DEUTSCHER SCHÜTZENBUND E.V. Technische Kommission - Sportschießen

Empfänger: Landesverbände des DSB	Stelle: Tech. Kommission Bearbeiter: Furnier Gerhard Mail: g.furnier@dsb.de	Datum: 17.04.2024
		1-2024
		Geschäftszeichen: Sport - TK
Verteiler (Zusatz oder Einschränkungen zu Empfängern lt. Sammelanschrift)		Aktenzeichen: 1-2024 Ablage:
Betrifft: Vorgaben beim Einsatz von zweigeteilten Schaftbacken für Gewehrwettbewerbe

Schaftbacke in Nullstellung

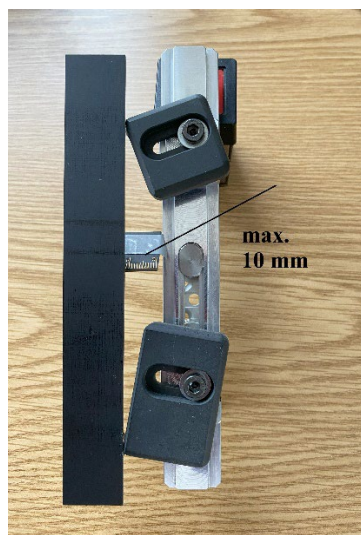
In der Zwischenzeit sind mehrere zweigeteilte Schaftbacken im Wettkampfbetrieb aufgetaucht. Leider wird auch hier wieder Missbrauch getrieben, so dass die Tech. Kommission (TK) hier Bedarf gesehen hat, eine Aussage zur Einstellung der verstellbaren Backenanlagen zu machen.

Die TK hat folgende Festlegung gemacht: Wenn die Backenanlagen gedreht werden, dürfen Sie max. so weit gedreht werden, dass beim Anlegen einer Geraden max. 10 mm zur Grundschiene gemessen werden können. Die im Bild gezeigte Backe ist ein Beispiel, die Aussage trifft auf alle geteilten Backen zu.
